**CCR-VIA -- COMITATO DI COORDINAMENTO REGIONALE PER LA  
VALUTAZIONE D'IMPATTO AMBIENTALE**

**Giudizio n° 2825 del 14/09/2017**

**Oggetto** Ampliamento cava di inerti

**Verifica di assoggettabilità a VIA - VA**  
Zugaro Guido & C. S.r.l. – Progetto di ampliamento in approfondimento della cava di inerti esistente in località "La Forma" – L'Aquila (AQ)

Fig. 8 – Risanamento ambientale finale dei luoghi (da elaborato n. 4 allegato allo SPA)

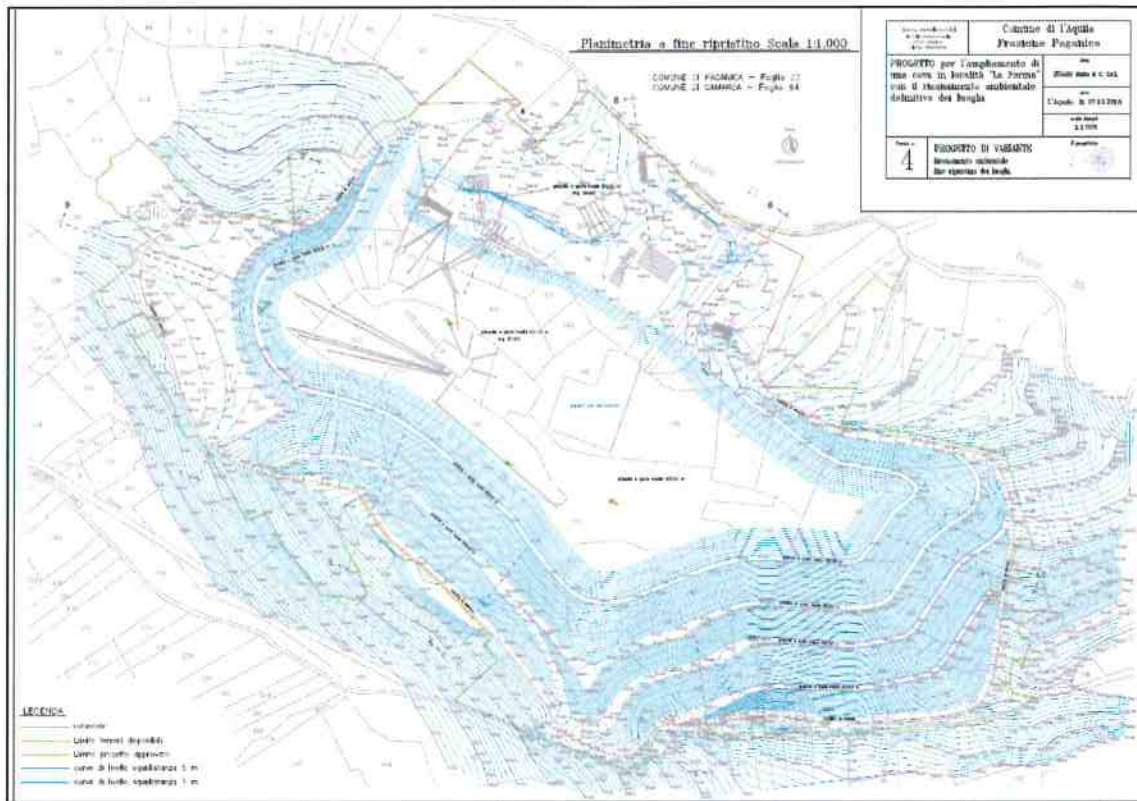
L'azienda propone la produzione di materiali per uso micronizzati e premiscelati da utilizzare in diversi campi dell'industria. In relazione a quanto sopra per questa area non si prevede di effettuare il risanamento ambientale con il riporto di terreno vegetale e piantumazione, così come per la restante porzione, in quanto il sito dovrà continuare a svolgere l'attuale funzione con la lavorazione dell'inerte prelevato in altra cava posta nelle vicinanze. Infatti nell'elaborato n. 4 viene graficizzato (al centro del piazzale residuale all'esito del risanamento ambientale) un impianto di micronizzati del quale non si forniscono dettagli e pertanto deve considerarsi non ricompreso nella presente procedura.

- confermare la prescrizione del precedente giudizio 384/2004, ovvero subordinare i lavori di ciascun lotto al ripristino del precedente;
- escludere, dall’eventuale giudizio finale, la realizzazione di opere ed impianti non attinenti alla coltivazione della cava (impianto di micronizzazione, realizzazione del capannone, ecc.);
- precisare che non sono consentiti ampliamenti rispetto alla superficie autorizzata e, pertanto, l’area di effettiva escavazione deve essere contenuta nel perimetro graficizzato in blu nella Tav. 1a.- aggiornamento 02.08.2017.

Fig. 10 – Planimetria catastale aggiornata (da elaborato n. 1a allegato allo SPA)

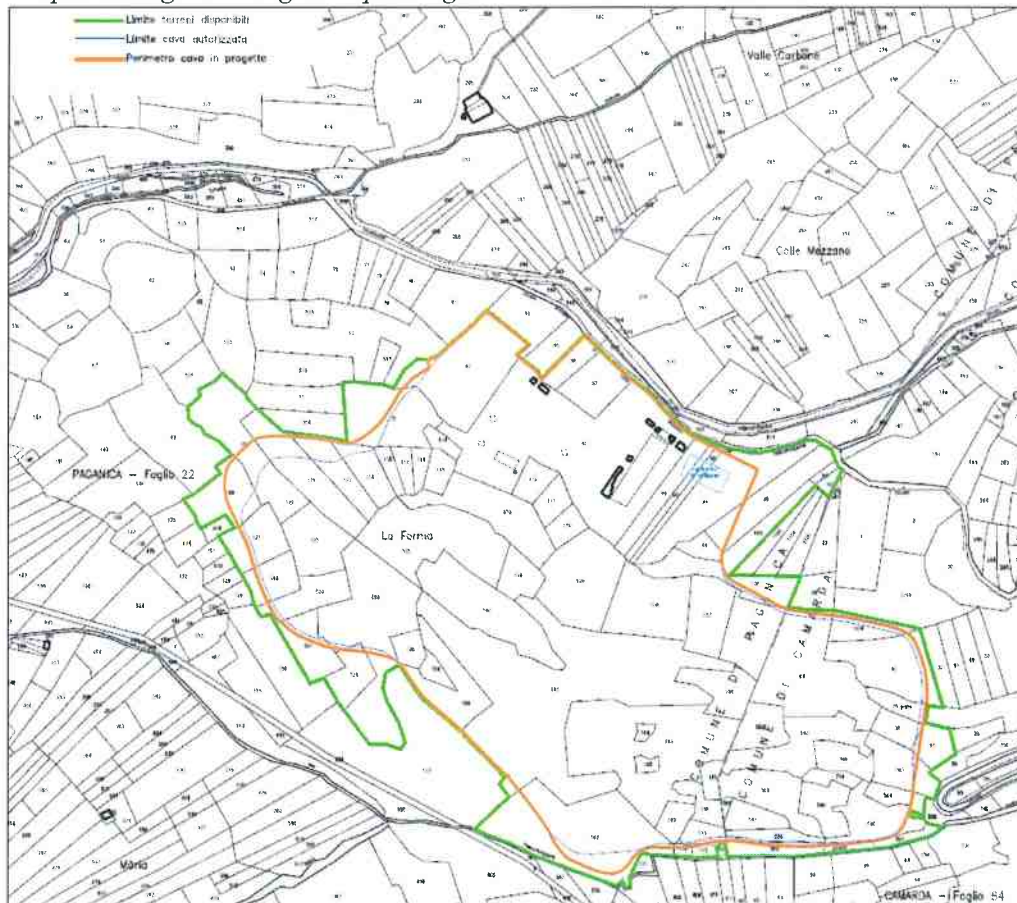
Si evidenzia che nella suddetta tavola si riporta invece (nella legenda) la linea arancio è il "perimetro cava in progetto", sebbene che nello studio e nelle integrazioni si faccia solo riferimento all'approfondimento.
